改善箇所説明図

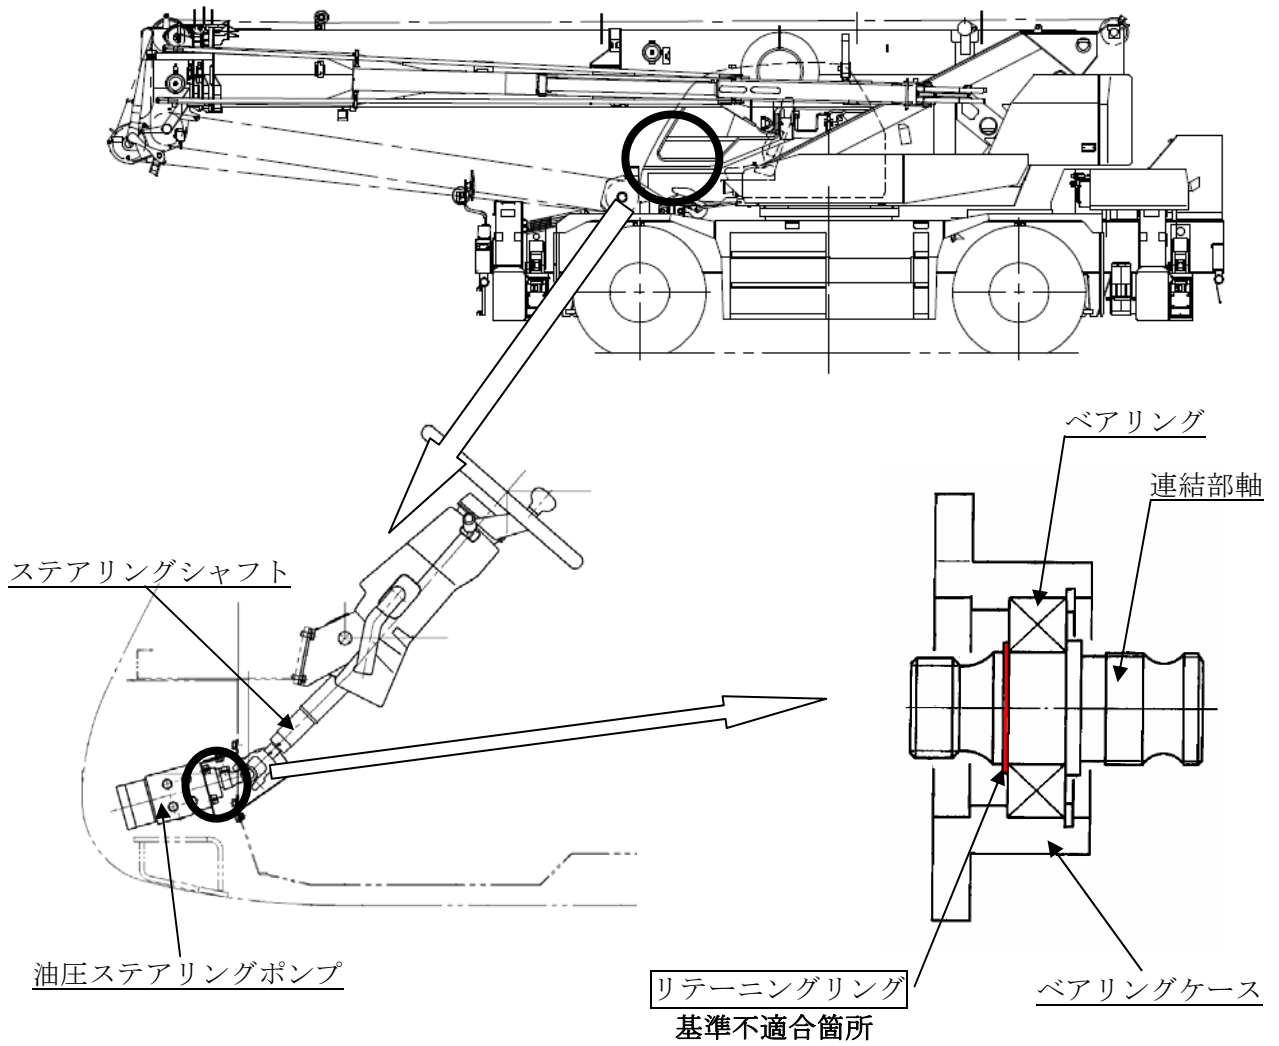
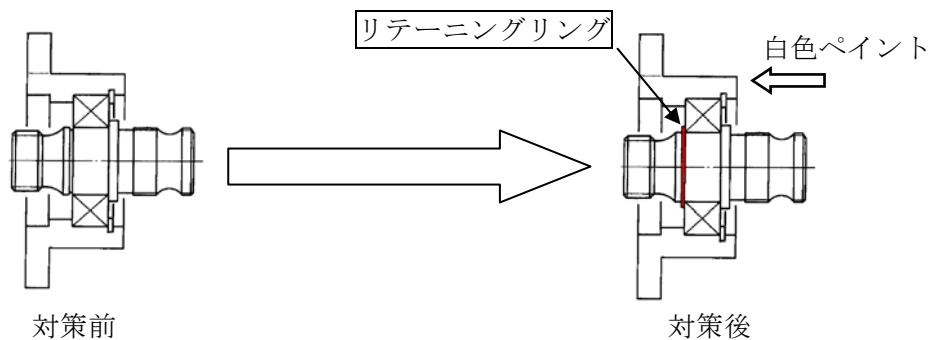
基準不適合箇所

かじ取り装置のステアリングシャフトと油圧ステアリングポンプの連結部において、連結部軸とベアリングを固定するリテーニングリングが取り付けられていないものがある。そのため、ハンドル位置の調整の際に、当該連結部軸が外れ、かじ取り操作ができなくなるおそれがある。

全車両、リテーニングリングの取り付けの有無を確認し、当該リテーニングリングの取り付けがないものについては、リテーニングリングを取り付ける。

識別 : ベアリングケース端部に、白色ペイントを塗布する。
